南昌汇鑫锻造有限公司
江西鑫腾安新材料有限公司

建筑规划设计方案（调整）

中晏建设集团有限公司
ZhongYan Construction Group Co. ,Ltd

二 0 二六年一月

汇鑫办公楼　一层平面图　（拟调整图）

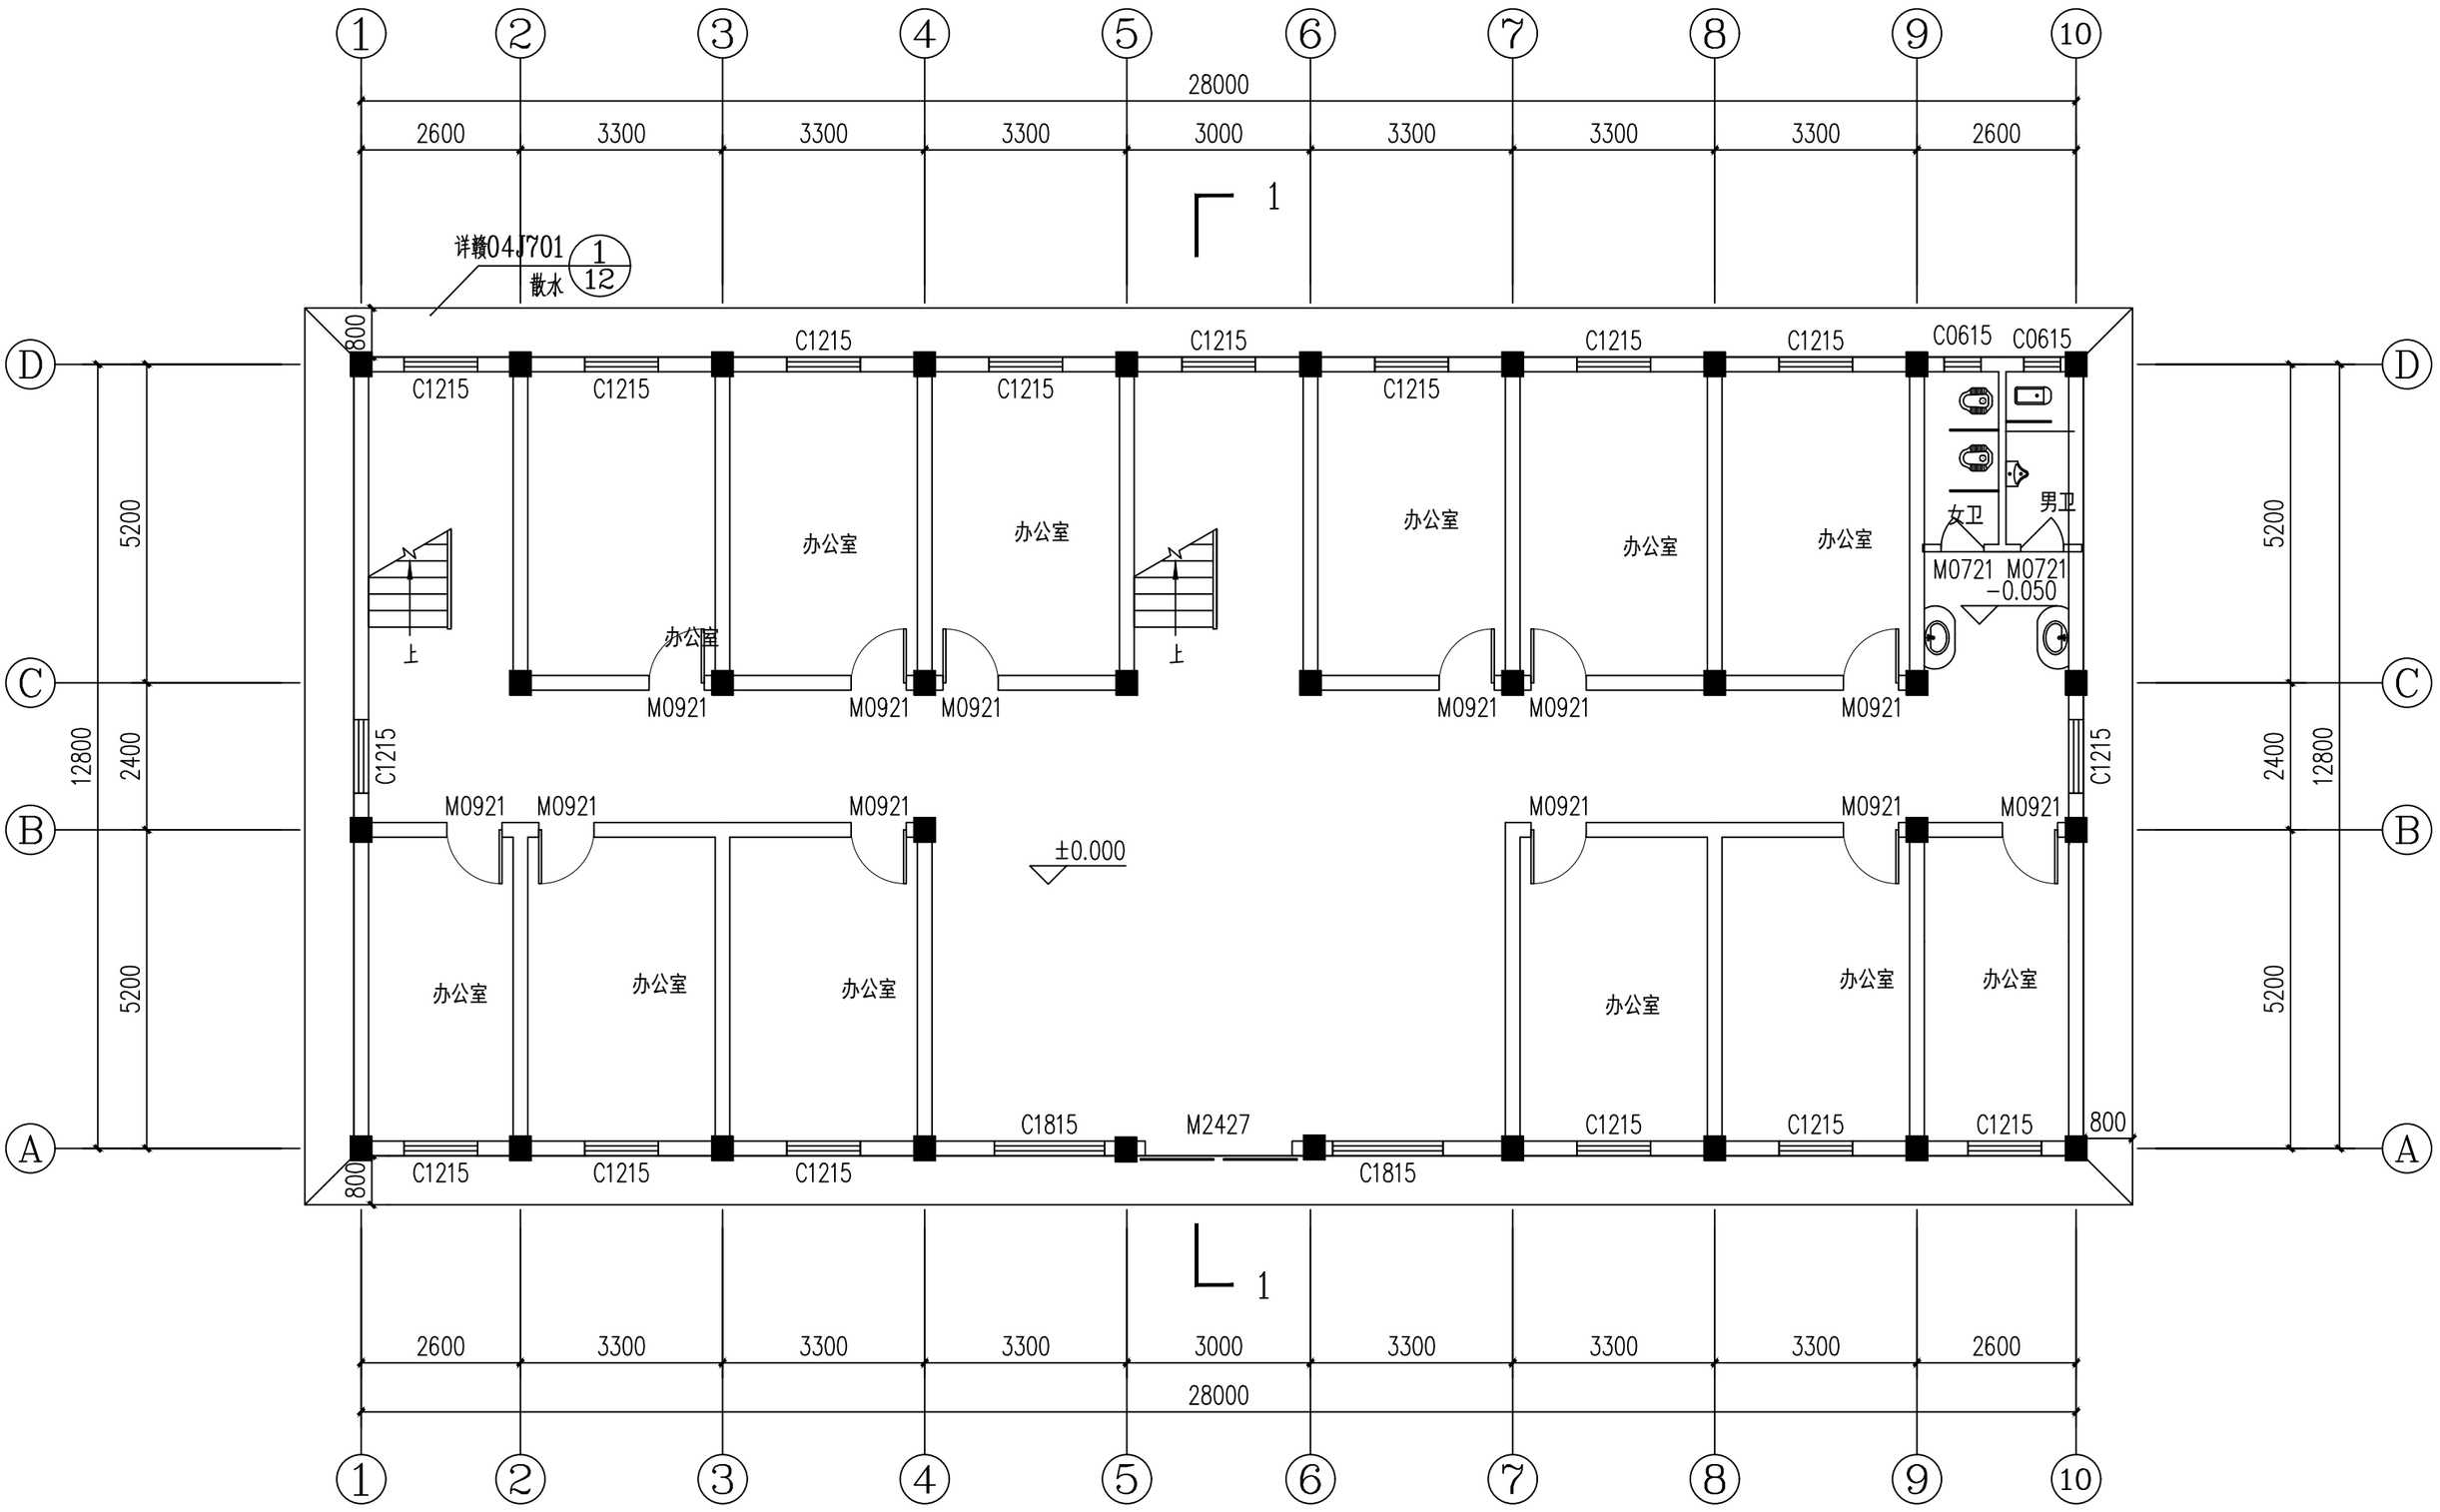
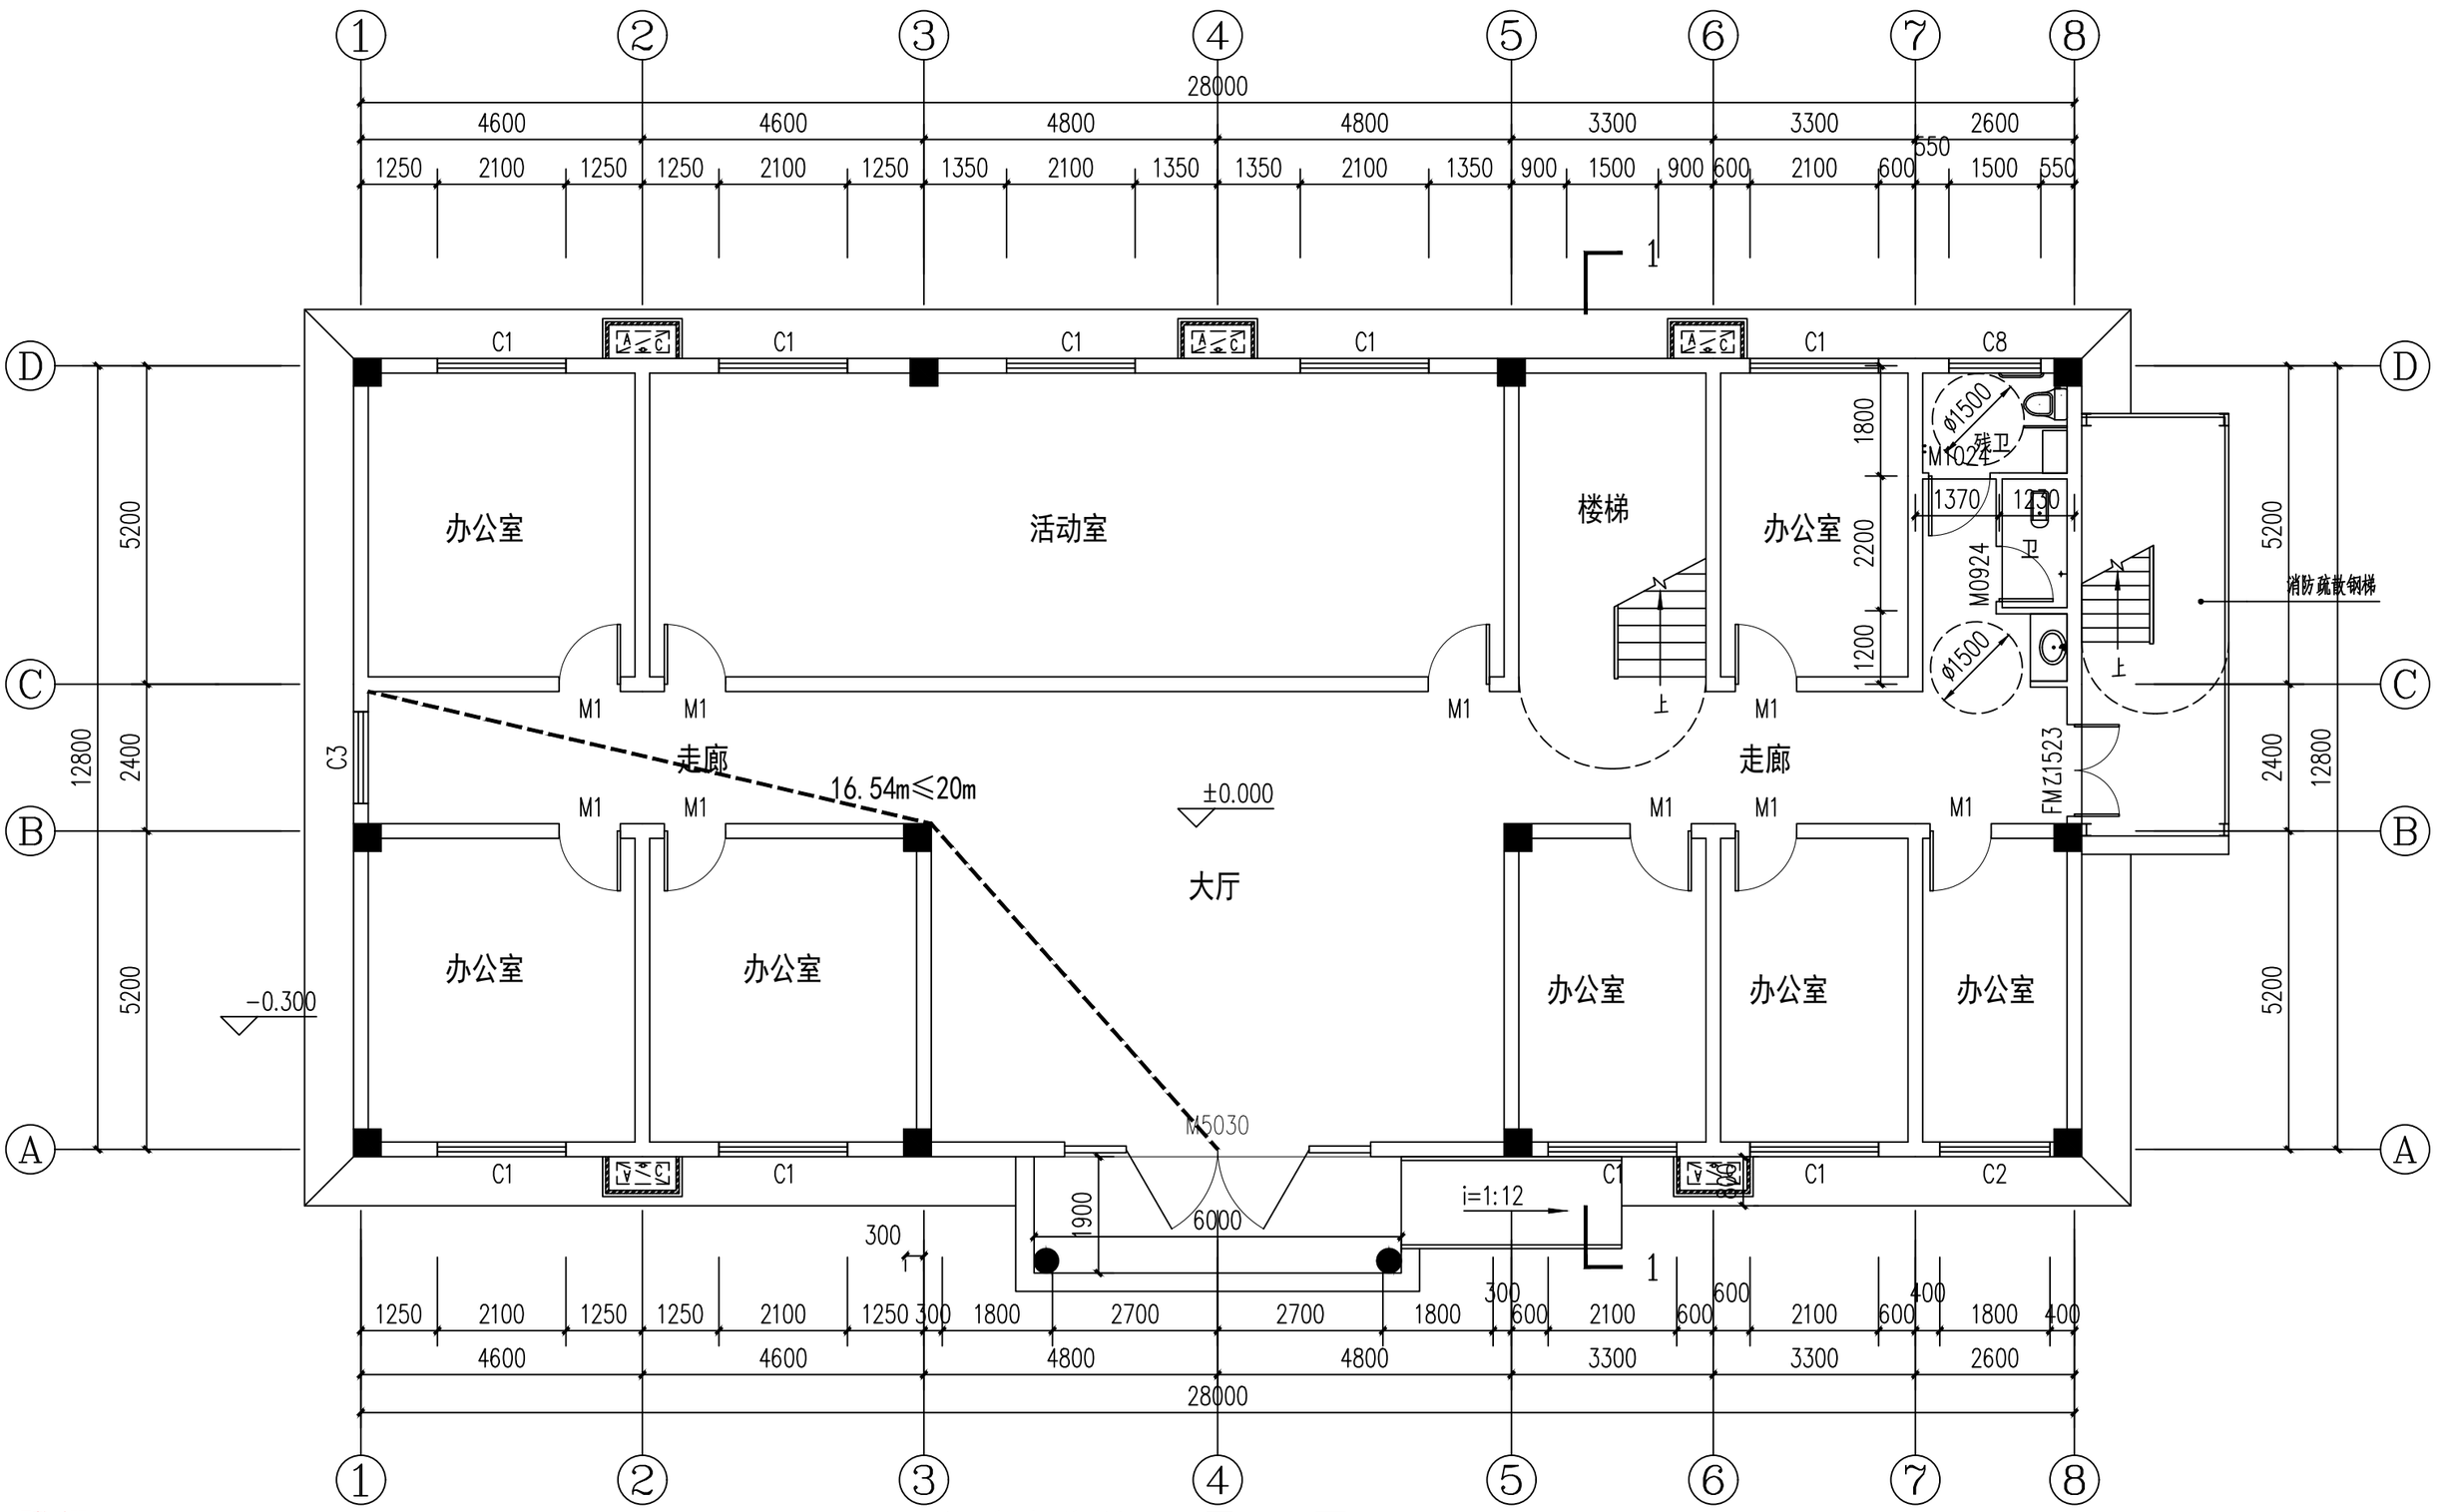
调整前	本层建筑面积	本栋建筑面积
	368.25m²	1104.75m²
调整后	本层建筑面积	本栋建筑面积
	387.93m²	1140.99m²

1. 根据实际使用功能调整了平面分隔和轴网间距；
2. 优化了卫生间平面布局，增加了无障碍卫生间；
3. 东面钢结构雨篷调整为钢筋砼雨篷，调整后本层面积增加了11.4m²；
4. 为满足消防安全，北面增加了室外消防疏散钢梯，调整后本层面积增加了8.28m²。
